関西電力株式会社

No.	高浜 1 - 絶縁低下 - 6 rev1	事象：絶縁低下
質問	<p>(別冊-4容器-3.3電気ペネトレーション-15頁) ビッグテイル型、ブッシング型、三重同軸型電気ペネトレーションについて、これまでに取替実績がある場合は、その型式、取替理由、機器数、取替時期を提示すること。</p>	
回答	<p>高浜 1号炉では、これまでに電気ペネトレーションの取替実績はありません。 なお、三重同軸型電気ペネトレーションについては工事計画を受け、27回定検中に6台全てモジュラー型電気ペネトレーションに取替予定としております。</p>

難燃PSHVケーブル-1と絶縁体種類が同一でシース種類が異なる
難燃 P H ケーブルの事故時雰囲気暴露試験条件（A C A 試験条件）

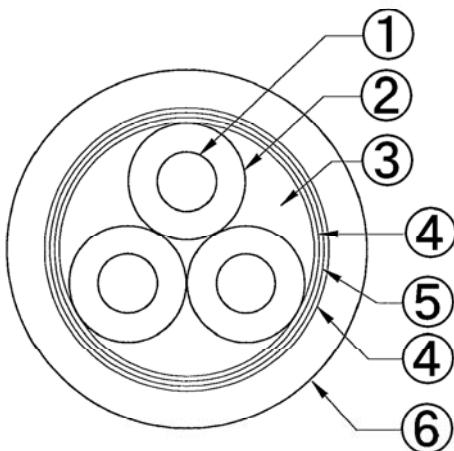
No.	高浜 1 - 絶縁低下 - 4 2	事象：絶縁低下
質 問	<p>(別冊-8ケーブル-2低圧ケーブル-30頁) 設計基準事故時又は重大事故時環境下において機能要求のある難燃PSHV ケーブル-1に關し、以下についての説明を提示すること。 ①用途(接続機器)、布設箇所、製造メーカ、使用条件(通常運転時、 事故時)、検証対象事故 ②電気学会推奨案に基づく健全性評価内容 ③ACAガイドに従った健全性評価内容 ④難燃PHケーブルの電気学会推奨案及びACAガイドに基づく長期健全性 試験結果を用いることの妥当性(構造、サイズ、材料を具体的に示し て説明すること。)</p>	
回 答	<p>①用途(接続機器)、布設箇所、製造メーカ、使用条件(通常運転時、事故時)、 検証対象事故は添付-1、2、3の通り。</p> <p>②難燃PSHVケーブル-1の電気学会推奨案に基づく健全性評価内容を、添付 -4に示す。</p> <p>③難燃PSHVケーブル-1のACAガイドに従った健全性評価内容を添付-5に 示す。</p> <p>④難燃PHケーブルの電気学会推奨案及びACAガイドに基づく長期健全性試 験結果を用いることの妥当性を添付-6に示す。</p>
